MIASTO ZAMOŚĆ
Rynek Wielki 13
22-400 Zamość

IM-ZP.272.55.2020.MT

WYJAŚNIENIE I ZMIANA TREŚCI SPECYFIKACJI ISTOTNYCH WARUNKÓW ZAMÓWIENIA (nr 4)

Dotyczy postępowania o udzielenie zamówienia publicznego w trybie przetargu nieograniczonego pn. *Rewitalizacja Bastionu VI Twierdzy Zamość oraz zagospodarowanie dziedzińców Bloku VI i VII kamienic mieszczkańskich na Starym Mieście w Zamościu*

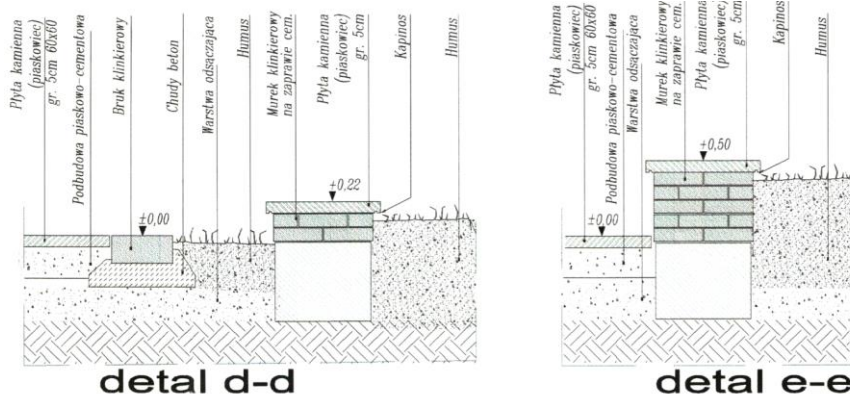
Prosimy o uzupełnienie przedmiaru o murki klinkierowe zgodnie z detalami d-d i e-e:

Zamawiający załącza do niniejszych wyjaśnień i zmiany Specyfikacji istotnych warunków zamówienia jako Załącznik nr 1 zmieniony przedmiar robót z zaktualizowanym zakresem.

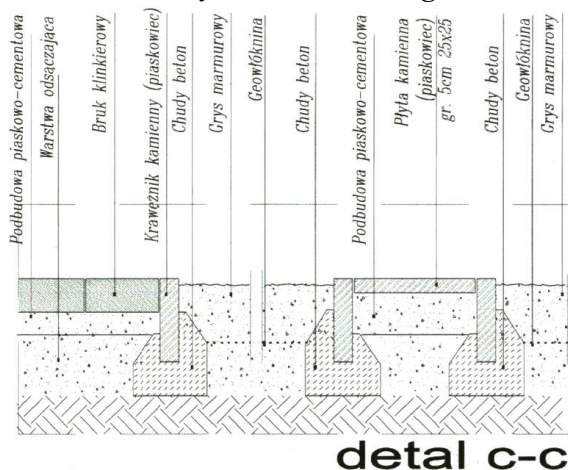
Prosimy o uzupełnienie przedmiaru o krawężniki kamienne zgodnie z detalem c-c :

Zamawiający załącza do niniejszych wyjaśnień i zmiany Specyfikacji istotnych warunków zamówienia jako Załącznik nr 1 zmieniony przedmiar robót z zaktualizowanym zakresem.
